島根原子力発電所 2 号炉 津波による損傷の防止

論点 7「入力津波の設定プロセス及び結果の妥当性」関連

(コメント回答)

令和 2 年 3 月
中国電力株式会社

入力津波設定位置(外海に面した施設)

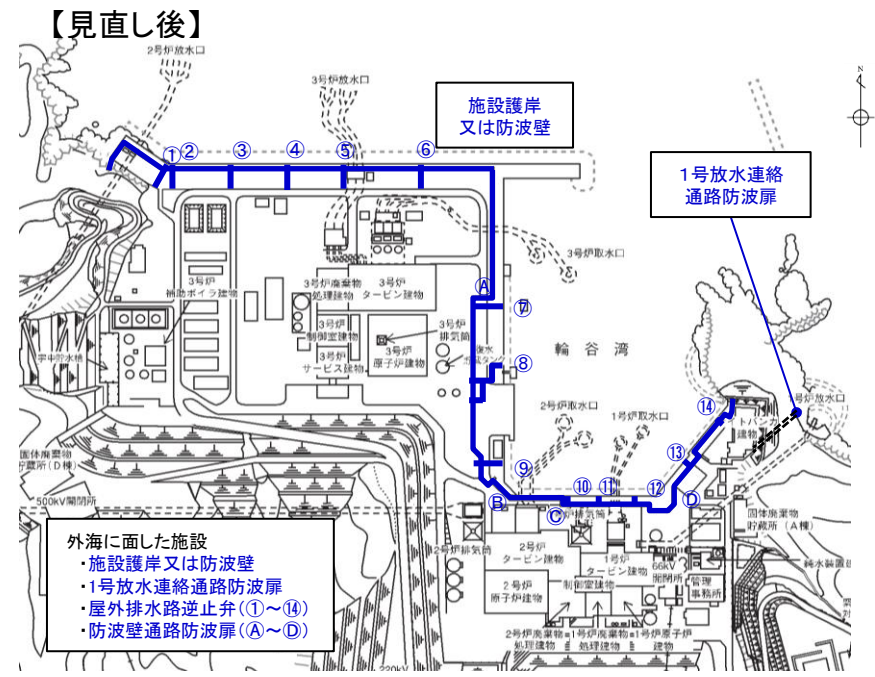
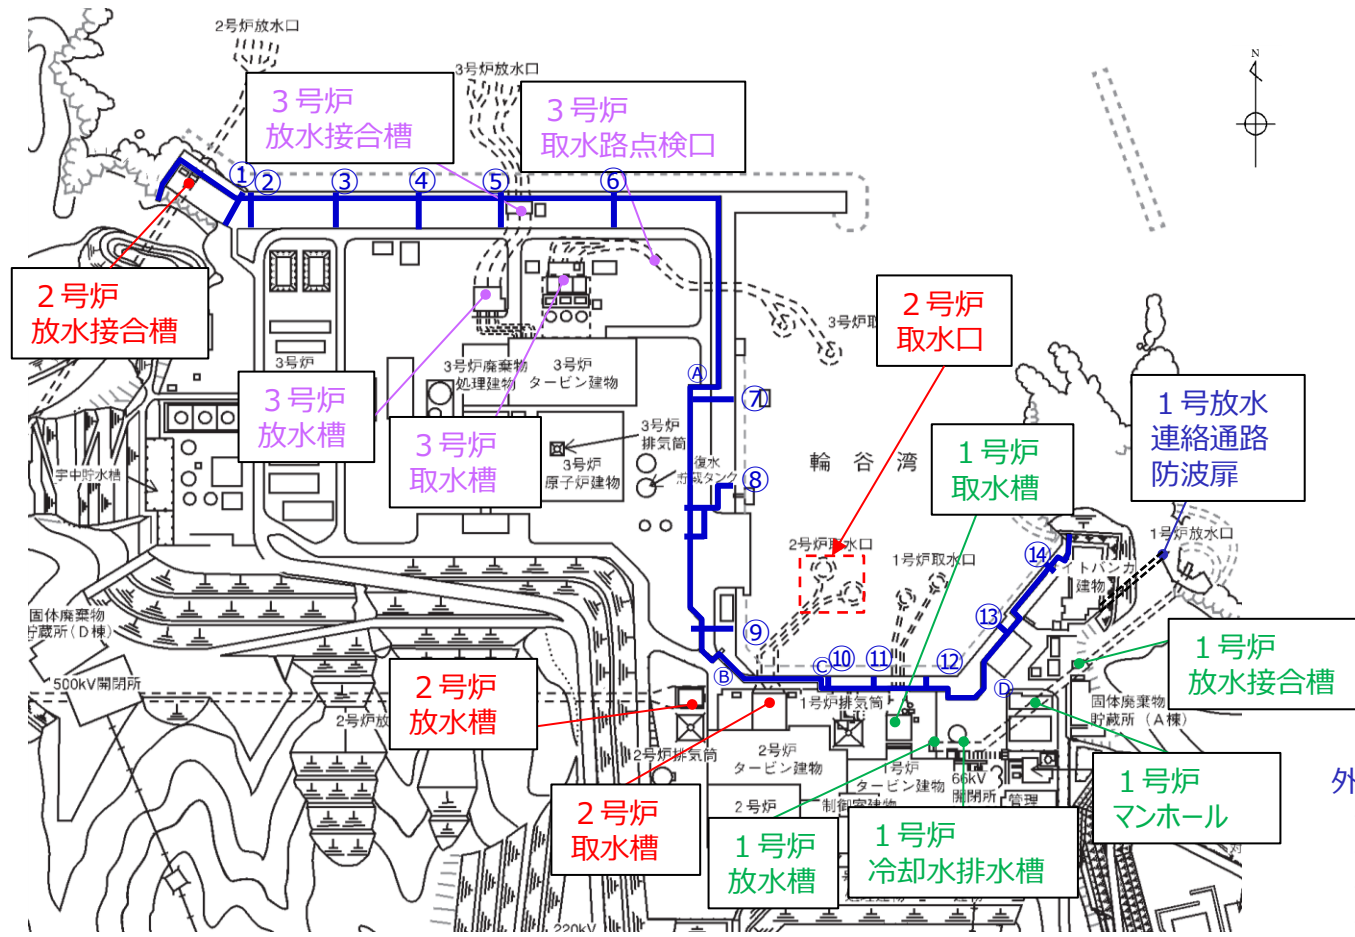
No.	審査会合日	コメント内容	回答頁
15	R元.5.21	・入力津波の設定において、1号放水連絡通路防波扉は基準津波の策定の評価地点として設定されていないため、当該地点での基準津波の波源の選定結果を地震・津波の審査会合において説明すること。	地震・津波 審査で R元.9.13 に回答済
16	R元.5.21	・入力津波高さを港湾外、港湾内の各施設において個別に設定しているが、他サイトが領域で設定しているのに対して、近接した複数の箇所において異なる設定高さとしている理由とその妥当性を説明すること。	P.9,10
17	R元.5.21	・入力津波の設定に影響する地形変化を生じさせる斜面については、敷地周辺斜面を含めて網羅的に根拠を説明すること。	P.13～21
18	R元.5.21	・施設護岸の漂流物評価における遡上域の範囲及び流速の根拠をシミュレーション解析の最大水位上昇量分布と流速の評価を踏まえて説明すること。また、流速等の遡上波の特性を考慮して、施設護岸上の漂流物を再評価すること。	P.70,71
19	R元.5.21	・地震による地盤変状が入力津波に対する影響要因にならないとする評価については、基準津波1（防波堤無し）以外のケースの検討結果を加えて、評価の妥当性を説明すること。	P.22～27

・外海に面した各施設については、近接した複数の箇所において異なる入力津波高さを設定していたが、外海に面した施設における最大水位を、一律に入力津波高さとして設定した。(コメントNo.16に対する回答)

入力津波の設定に当たり、第715回新規制基準適合性審査(令和元年5月21日)においては、外海に面した施設の各地点における最大水位を入力津波高さとしていた。

外海に面した全ての施設は、「施設護岸又は防波壁」に「1号放水連絡通路防波扉」を含めて評価※した最大の水位を、一律に入力津波高さとして設定する。

※ 評価結果については、「基準津波の策定について 1号放水連絡通路防波扉位置における評価」により説明済 (第771回審査会合 令和元年.9.13) (コメント回答No.15に対する回答)

地震による地形変化（①斜面崩壊）（1 / 9）

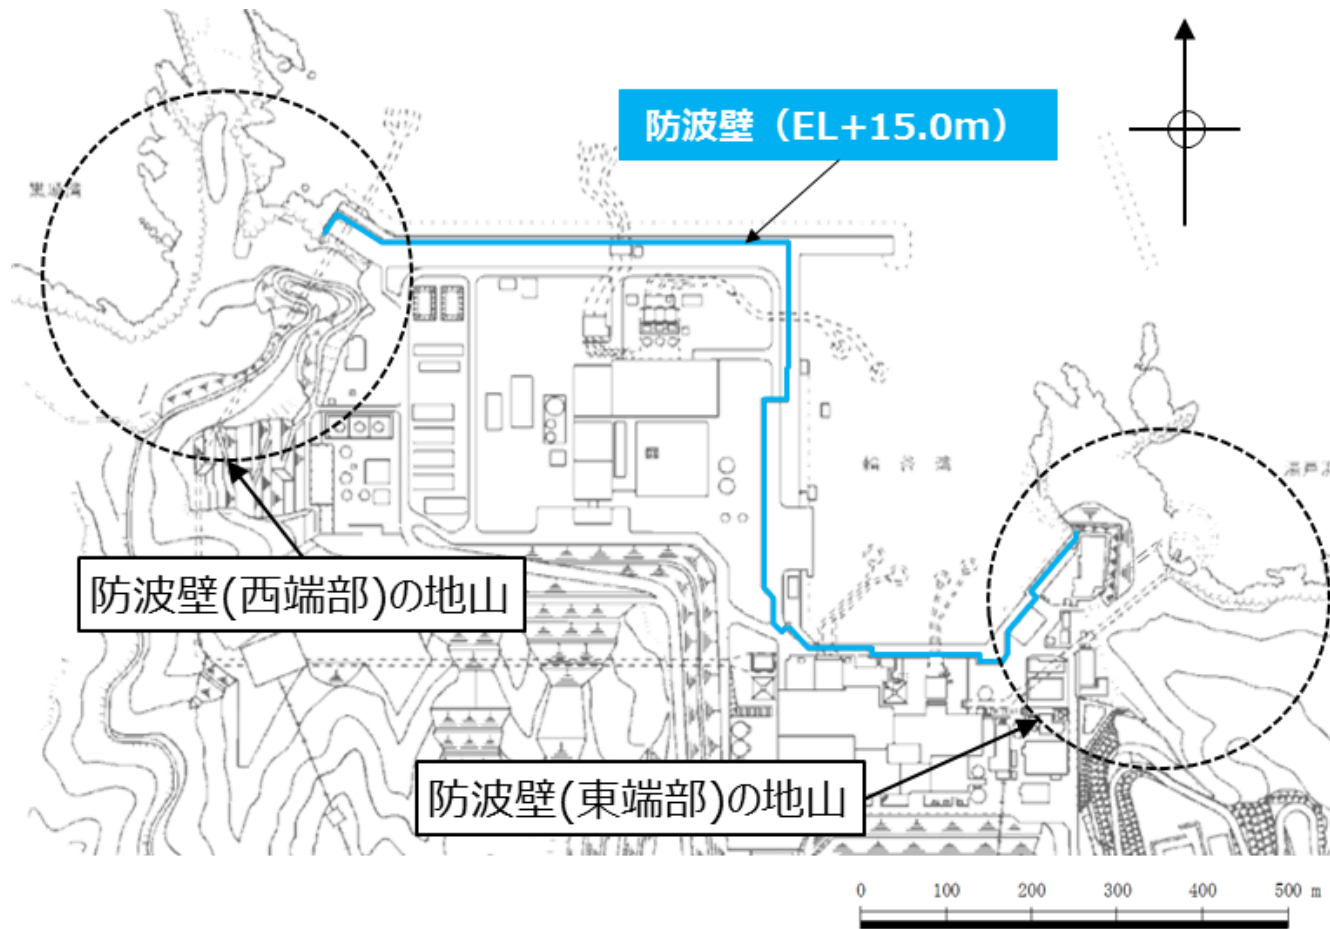
入力津波の設定において，日本海東縁部を波源域とする基準津波については，地震による影響の考慮についての統一的な考え方と方針について詳細に説明すること。

- 敷地への遡上経路に影響を与える可能性がある地震による地形変化として斜面崩壊について検討する。
- 敷地周辺の地形は、東西及び南側を標高150m程度の山に囲まれており、防波壁両端部の地山は津波防護上の障壁といえる。
- 今後、「防波壁及び1号放水連絡通路防波扉の周辺斜面の安定性評価」の審査結果を踏まえ、防波壁両端部の地山は崩壊しないことを、論点2「津波防護の障壁となる地山の扱い」にて確認するとともに、入力津波を設定する際の影響要因として設定しないことを示す。

沈下考慮範囲

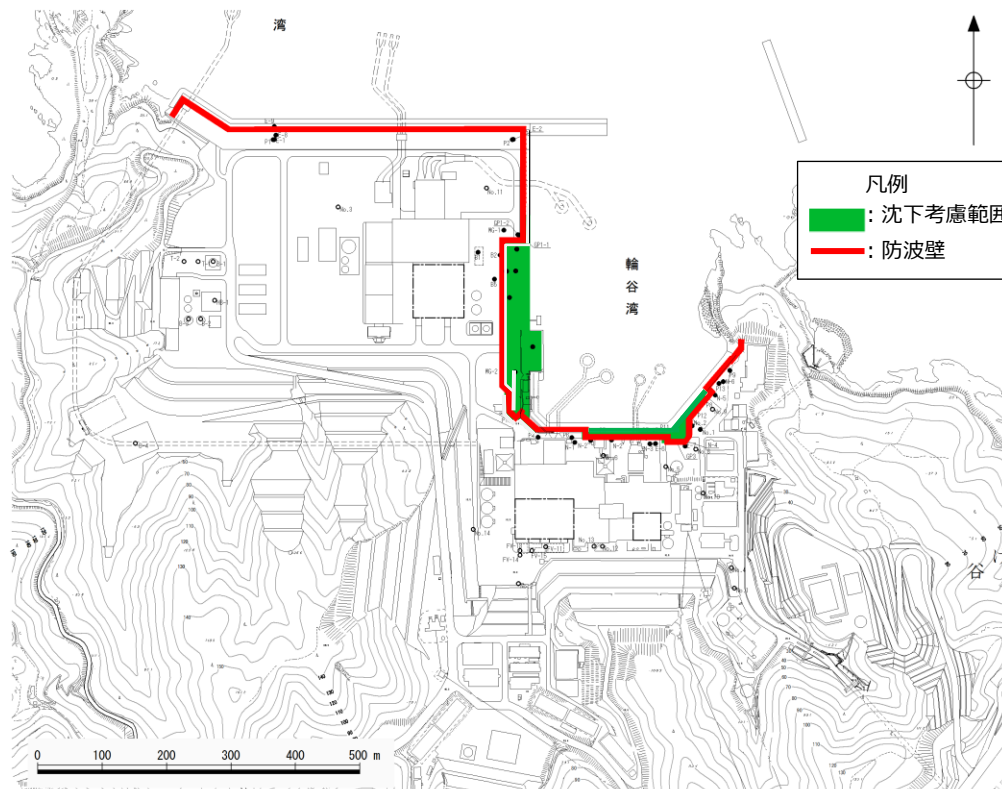
No.	審査会合日	コメント内容	回答頁
20	R元.5.21	<p>・地震による地盤変状の評価について、内容の考え方や根拠を説明すること。また、確認資料が不足しているものについては追加提示すること。</p> <ul style="list-style-type: none"> ➤ 地震による敷地の沈下量算定について、砂礫層（未改良部分）、基礎捨石を沈下量算定の対象層としない理由を説明すること。 ➤ 液状化に伴う排水沈下量の算定について、埋戻土（掘削ズリ）の土質区分、埋戻土（掘削ズリ）の相対密度の算出方法、算出した埋戻し土（掘削ズリ）の相対密度に対するばらつきの設定。 ➤ 液状化に伴う排水沈下量の算定について、きれいな砂による最大せん断ひずみと体積ひずみの関係から設定する沈下率を埋戻土（掘削ズリ）に適用するための条件を提示すること。 ➤ 側方流動による沈下量算定について、有効応力解析の解析断面を3号炉東側エリアとすることの代表性を説明すること。 ➤ 有効応力解析の結果について、防波壁前面の改良土と埋戻土の境界で約4mの沈下が生じている要因とその考察、側方流動による沈下量を0.3mと設定することの妥当性 ➤ 有効応力解析について、沈下量算定を基準地震動Ss-Dで代表することの理由とその妥当性を説明すること。 ➤ 残留変位のグラフを「海域」及び「防波壁背面」の範囲まで提示すること、残留水平変位の結果を提示すること。 	P.28～ 38
21	R元.5.21	<p>・入力津波の設定における朔望平均潮位の評価について、1995年9月から1996年8月までの1年間の潮位観測記録を用いて評価できる根拠及びこの評価が10年間の潮位観測記録を用いた評価に比べて保守的と判断した根拠を2011年以降のデータを含めた分析を行い説明すること。</p>	P.44,45

- 島根原子力発電所の敷地における地層分布状況を踏まえ、以下に示す防波壁前面の遡上域を沈下考慮範囲とする。また、荷揚場は一部岩着し、沈下しない範囲もあるが、本検討では、保守的に荷揚場全体が沈下する前提で検討を行い、護岸のパラペットについてもモデル化を行わないこととする。なお、防波壁周辺については、地盤改良を実施していることから、沈下しないこととする。
- 沈下量については、沈下考慮範囲を対象に、液状化及び揺すり込みに伴う沈下量を相対密度の平均値から求まる沈下率（2.5%）による0.5mとしていたが、保守的にばらつきを考慮した相対密度から求まる沈下率（3.5%）による0.65mを採用し、側方流動による沈下量0.35mを加え、1mとした。（P.31～38参照）

潮位変動（⑥高潮）（2 / 2）

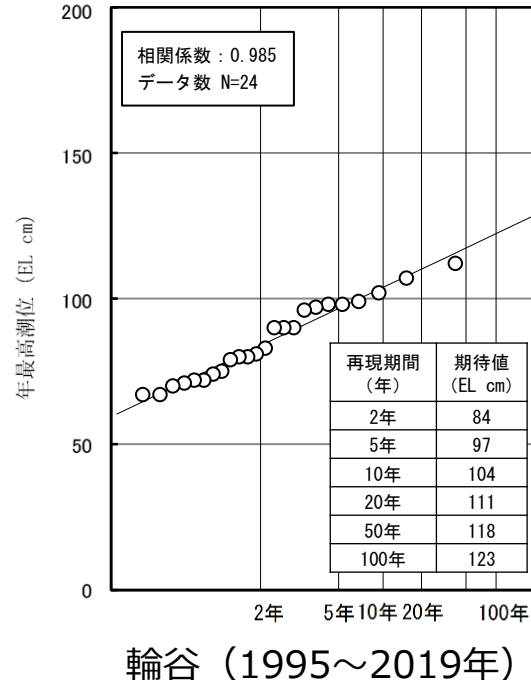
No.	審査会合日	コメント内容	回答頁
22	R元.5.21	・入力津波の設定における高潮の評価について、再現期間100年に対する期待値の見直しを行わないとした根拠及び見直しの要否を、至近データを含めた最高潮位の超過確率を踏まえて説明すること。	P.47
23	R元.5.21	・海域活断層から想定される地震による下降側評価の津波（基準津波4）に対して、上昇側の評価を行うための津波（海域活断層上昇側ケースの津波）を新たに設定しているが、この津波の位置付けとこの津波による評価の意味合いを踏まえて入力津波高さの評価結果を再整理すること。また、津波荷重と余震の組合せを踏まえて、海域活断層の上昇側ケースの入力津波としての取り扱いを整理して説明すること。	P.68,69
24	R元.5.21	・日本海東縁部を波源域とする津波による評価について、基準地震動Ssによる被害を想定しない評価があれば、評価項目と被害想定しなくて良いとする根拠を説明すること。また、地震による損傷後の津波の流入について、津波が襲来するまでの余裕時間で浸水防止をする対応方針を検討しているのであれば、浸水防止の実現性について説明すること。	P.72～ 74
50	H31.4.4 第6条（外部からの衝撃による損傷の防止（その他自然現象））	・高潮による影響については、評価プロセスも合わせて、耐津波設計方針の審査の際に説明すること。	P.46,47

- 高潮の評価について、近年のデータも含めたうえで、最高潮位の超過確率を算定するとともに、再現期間100年に対する期待値（EL+1.36m）を用いることにした妥当性について説明する。（コメントNo.22に対する回答）
- 近年のデータを含む24ヵ年（1995年～2019年）を対象に、輪谷湾におけるプラントの運転期間を超える再現期間100年に対する期待値を算出した結果を下図に示す。この図より、100年に対する期待値はEL+1.23mであり、従来から用いている期待値より小さくなっている。
- 以上のことから、保守的な評価となるよう、従来から用いている1995年～2009年を対象に算出した再現期間100年に対する期待値（EL+1.36m）を用いる。

施設護岸の漂流物評価における遡上域の範囲及び流速 (2/2)

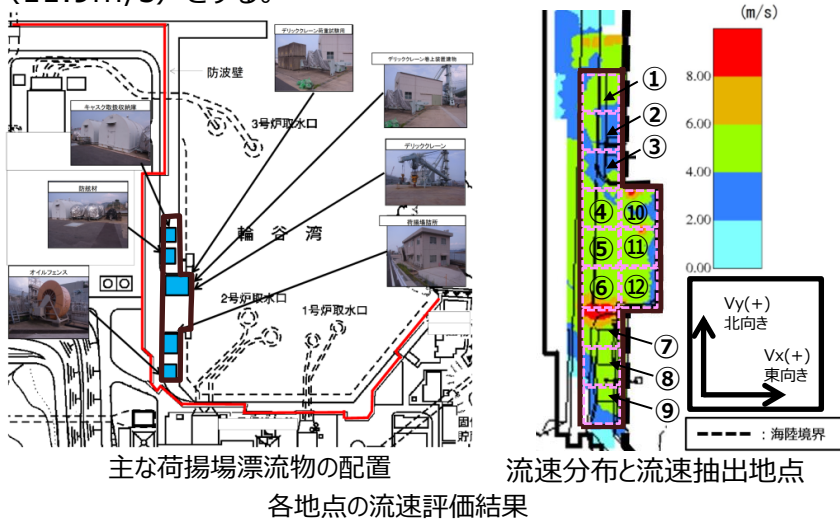
- 入力津波の設定についてのプロセスを網羅的に整理し、不確かさの考慮及び入力津波の設定結果の妥当性を示す。
 - 入力津波高さの設定において、外海に面した各施設についてはこれまで個別に入力津波高さを設定していたが、一律に設定するとともに、入力津波の設定における不確かさ要因として「地震による地形変化（斜面崩壊、地盤変状、防波堤損傷）」、「津波による地形変化（洗掘）」、「潮位変動」、「地震による地殻変動」、「管路状態・通水状態」を抽出し、そのうち入力津波の設定に与える影響が十分に小さいことを確認した「斜面崩壊」、「地盤変状」、「洗掘」を考慮不要とした。（関連コメントNo.7,16：P.6～11,57）
 - 敷地周辺斜面の地滑り地形の斜面崩壊、地震による防波壁前面の遡上域の沈下（地盤変状）、津波による洗掘については、考慮不要とした根拠を明確にした。また、潮位変動については、最近のデータを含めて潮位や高潮の分析を行い、入力津波の影響要因の設定に反映した。（関連コメントNo.7,17,19,20,21,22,50：P.13～56）
 - 上記の不確かさ要因を踏まえた入力津波の設定プロセス及び結果を網羅的にとりまとめた。（関連コメントNo.7：P.58～67）
- 日本海東縁部を波源域とする基準津波の地震による影響については、海域活断層から想定される地震による津波と同様に、地震による地形変化、地殻変動を考慮するよう統一的な考え方とした。（関連コメントNo.10：P.12）
- 海域活断層上昇側最大ケースの津波については、津波の到達有無を評価した上で、余震荷重との組合せ要否を判断するために設定したものあり、屋外排水路について余震荷重との組合せを考慮する必要があることを確認した。（関連コメントNo.7,23：P.68,69）
- 施設護岸の漂流物評価における遡上域の範囲及び流速について、荷揚場周辺の沈下等を考慮した評価を実施した。遡上域となる荷揚場周辺の漂流物については、確認した最大流速（11.9m/s）を用いて再評価を行う。（関連コメントNo.7,18：P.70,71）

- 荷揚場周辺の沈下及び初期潮位を考慮した基準津波 1（防波堤無し）の遡上範囲及び荷揚場漂流物の配置を踏まえ、遡上域である荷揚場周辺の12地点を選定し、流速を評価。
- 遡上域における流速は概ね8.0m/s以下であるが、遡上域の一部において8.0m/sを超える流速が確認できる。
- 最大流速を示す地点における8.0m/sを超える時間は極めて短い（1秒以下である）が、漂流物評価に用いる流速は、最大流速（11.9m/s）とする。

循環水系及びタービン補機海水系の津波流入防止対策

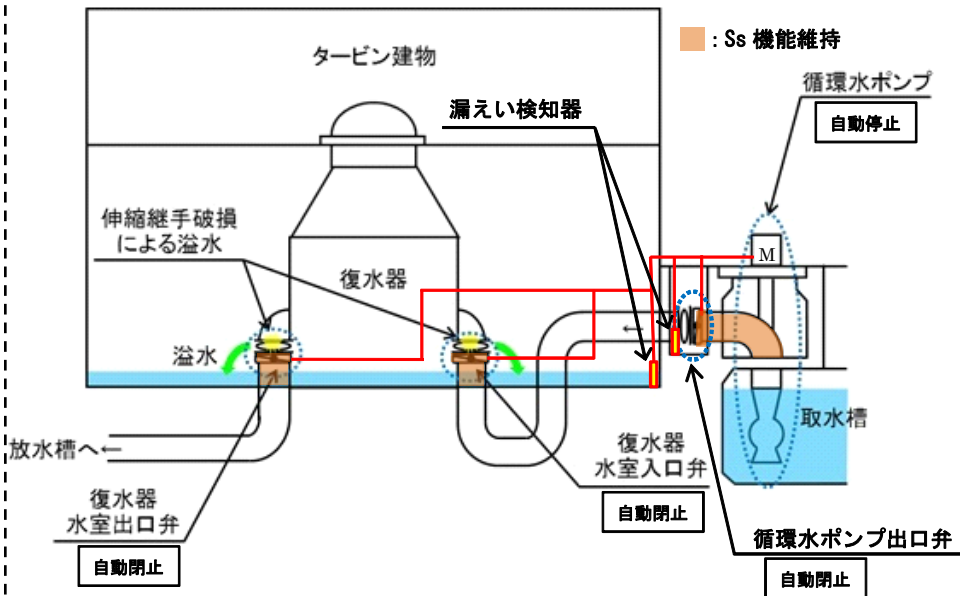
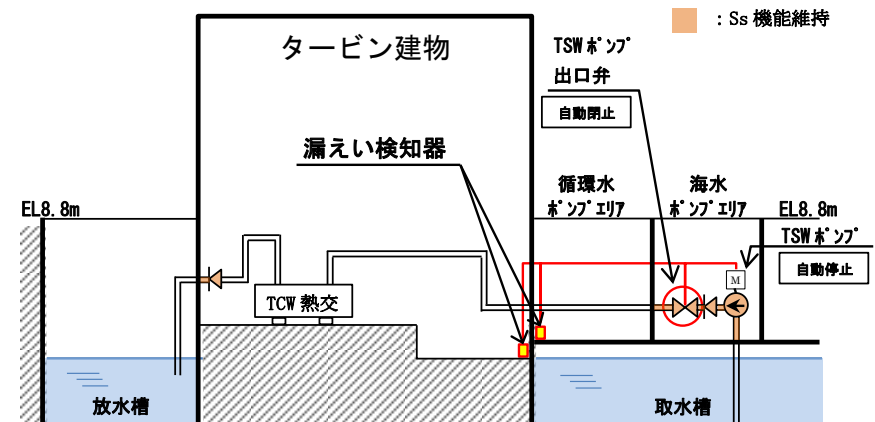
審査会合における指摘事項に対する回答【指摘事項No.24】

- 日本海東縁部を波源域とする津波による評価についても、基準地震動Ssによる低耐震クラス機器の損傷を想定する。
 - 低耐震クラス機器の損傷箇所を介した津波の流入については、インターロックによる弁の自動閉止の設備対策を実施する。この対策により、地震が発生してから約1分で弁の自動閉止が完了するため、運用による対策を実施することなく、津波の流入防止が可能である。
-
- 循環水系及びタービン補機海水系の津波流入防止対策 (P.73)
 - 日本海東縁部に想定される地震による津波に係る時系列 (P.74)

- 循環水系は，地震大信号と漏えい検知器動作のAND条件でインターロックが作動し，ポンプ出口弁及び復水器出入口弁が閉止することにより津波の流入を防止する。
- タービン補機海水系は，循環水系と同条件のインターロックによりポンプ出口弁を閉止するとともに，出口側配管の逆止弁により津波の流入を防止する（津波襲来に係る時系列についてはP.5参照）。
